Куда	Официальному дилеру ПАО «Автодизель»/АО «ЯЗДА»	Исх. №	59/032-103
Кому	_____	Дата	16.11.2018
Копия	_____	На №	_____
На факс	_____	Дата	_____
От	И. О. Директора по продажам Малыгина А. Ю.		
Кас.	безопасности применения компрессора пневматического тормоза (КПТ)

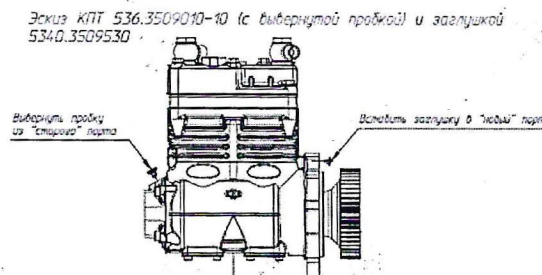
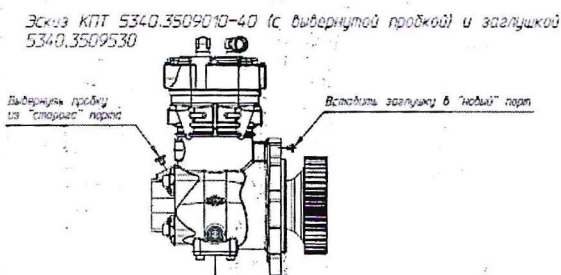
С декабря 2017 года ПАО «Автодизель» поставляет в запасные части комплект компрессора пневматического тормоза с заглушкой масляного канала (КПТ):

- 5340.3509004** - КПТ с заглушкой
- 536.3509004** - КПТ с заглушкой

где подача масла осуществляется через фланец картера.

Таким образом, установка компрессоров на двигатели, произведенные ранее декабря 2017 года, **без заглушки масляного канала, категорически запрещена, т.к. это может привести к возгоранию автомобиля.**

В запасные части на двигатели выпуска **до декабря 2017 года** использовать компрессор пневматического тормоза (КПТ) 5340.3509010-40 / 536.3509010-10 и заглушку 5340.3509530.

При использовании КПТ с заглушкой необходимо:

- из «старого» масляного порта КПТ вывернуть пробку (пробка представляет собой винт либо болт);
- в «новый» масляный порт КПТ вставить до упора заглушку (заглушка представляет собой резиновый «грибок»).
